「ハツ場ダム建設事業に関する1都5県知事共同声明」

の事実認識の誤り

図1 利根川堤防の決壊による被害想定（共同声明の参考資料）

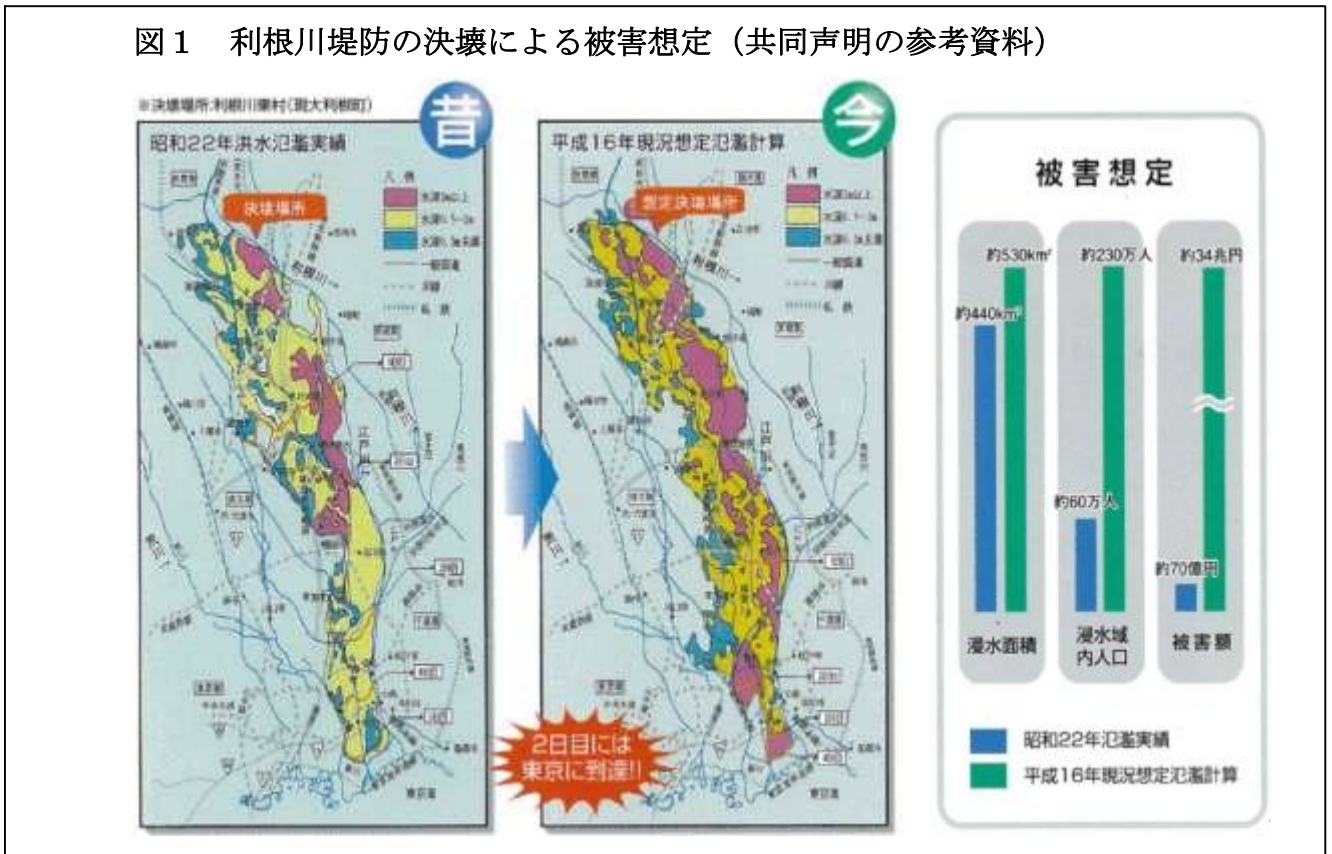
共同声明の参考資料には図1が示されている。それによれば、カスリーン台風による当時の氾濫面積は440km²で、同規模の洪水が発生した場合は氾濫面積が530km²に拡大し、想定被害額が34兆円に達するというのである。

しかし、この話は少し考えれば不可解な話である。昭和22年のカスリーン台風来襲のあと、同じような被害を繰り返さないために、利根川では堤防嵩上げや河床掘削などの河川改修が延々に行われてきた。それにもかかわらず、同規模の洪水が来ると、氾濫面積がむしろ拡大してしまうというのである。昭和22年のあと、延々に行われてきた河川改修の成果はどこにいったのか。氾濫面積がむしろ拡大するという事は、河川改修の成果がゼロどころかむしろマイナスであることを意味する。

なぜそのように不可解な計算結果になるかといえば、それは、氾濫しやすい条件を設定して計算をしたからに他ならない。現実と遊離した机上の計算の結果に過ぎないのである。

図1は国交省が計算して作成したものだが、国交省の役人は利根川の氾濫を防ぐために河川改修に力を注いできた先輩たちの苦労をどう思っているのだろうか。先輩たちの長年の苦労を否定するような計算結果を示し、知事たちがそれを疑うことなく、真に受けているのである。

図2 利根川・八斗島―栗橋の洪水痕跡最高水位(平成10年9月16日洪水)

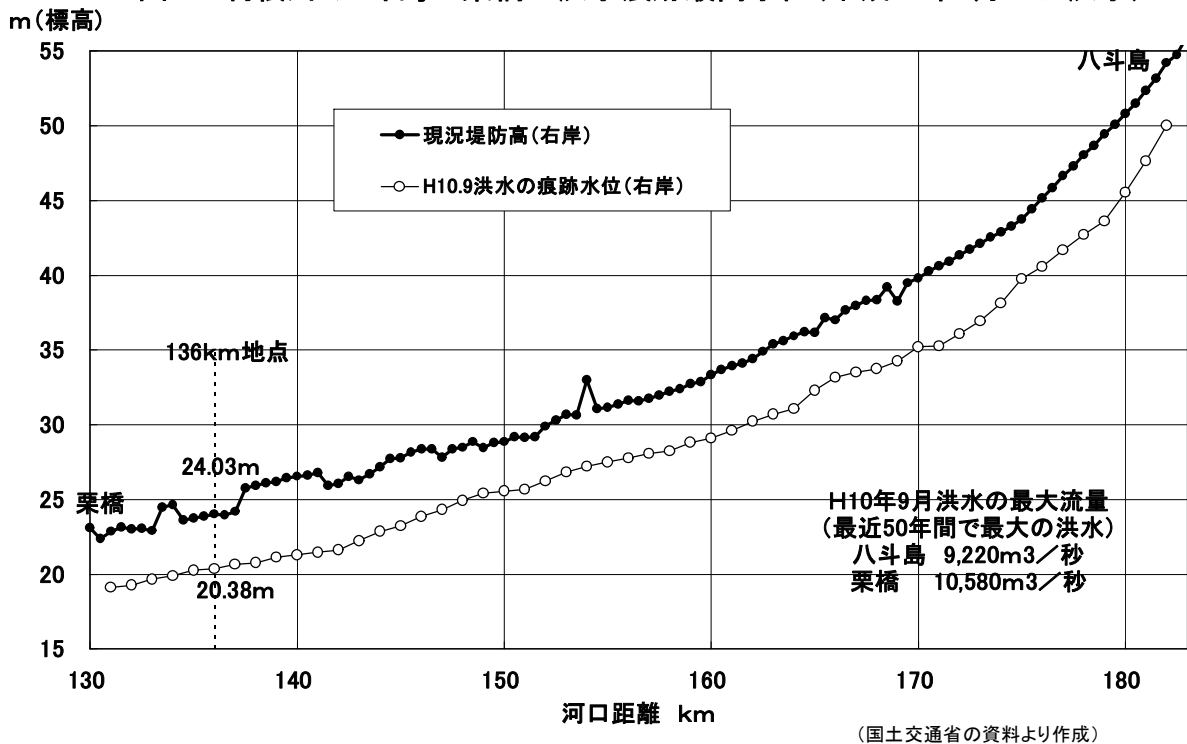
実際に、国交省が決壊箇所としている（河口から）136km地点について最近50年間で最大洪水である平成10年9月洪水の最高痕跡水位をみると、**図2**のとおり、堤防の天端から約4mも下にあるから、それから考えても、カスリーン台風の再来で決壊するようなことはありえないことである。決壊はあくまで国交省の机上の計算によるものなのである。

図3 利根川横断面図の模式図(河口距離140km付近)

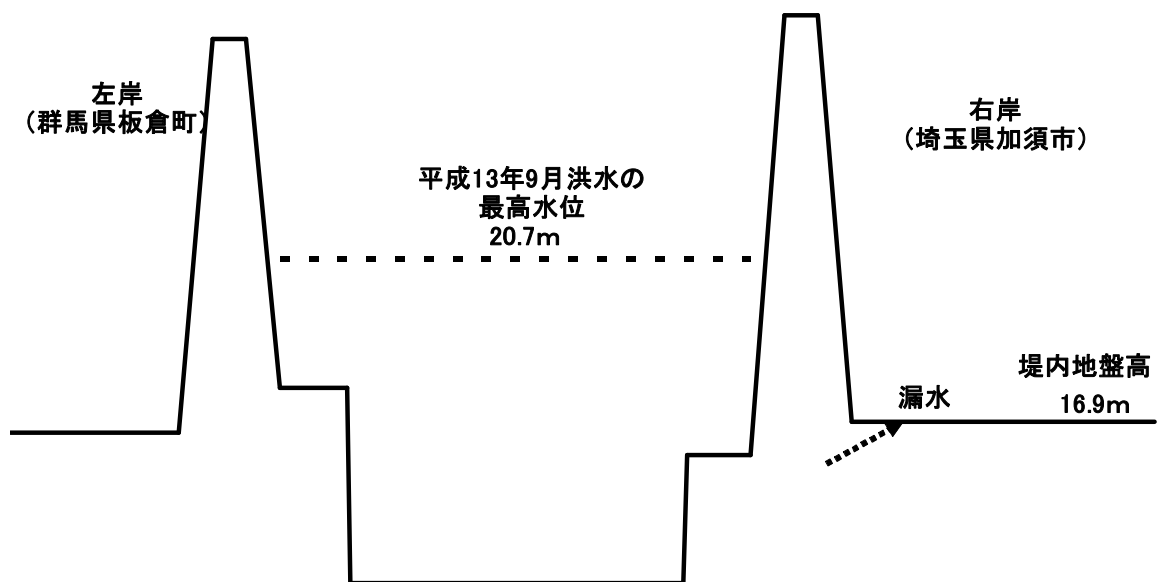
図3は平成13年9月洪水において堤防の漏水が問題になった加須市付近の利根川横断図の模式図である。この洪水で八ッ場ダムがあった場合の八斗島地点での最高水位の低下を八ッ場ダム予定地近傍の岩島地点の観測流量から計算すると、最大で見て10cm程度である。加須市付近の同洪水の最高水位は同図のとおり、堤内地（堤防の外側）の地盤高から約4mの高さにある。漏水量は洪水位と堤内地盤高の差に比例すると考えられるから、八ッ場ダムによる水位低下を加須市付近でも10cmとすれば、それによる漏水減少率は $0.10\text{m} \div 4\text{m} = 3\%$ に過ぎない。そのわずかな漏水の減少を期待して何の意味があるのだろうか。知事たちは、堤防からの漏水を防ぐために堤防を補強することをなぜ、真っ先に考えないのであるか。

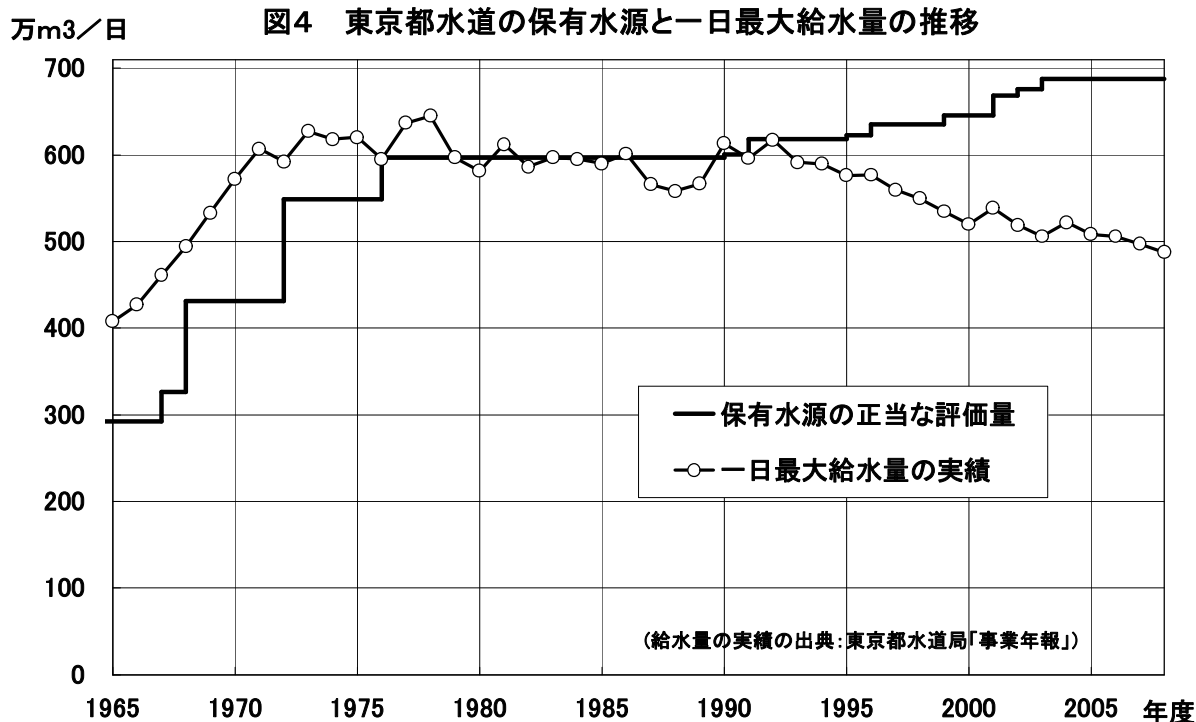
さらに、最近の水需要の減少と水源開発の進捗で、各都県とも水余りの状況になってきているから、渇水があつてもその影響を受けにくくなってきている。たとえば、東京都水道は保有水源を正しく評価すれば、**図4**のとおり、現在、約200万m³の余裕水源を抱えているから、八ッ場ダムによって新たな水源を確保する必要性は皆無となっている。
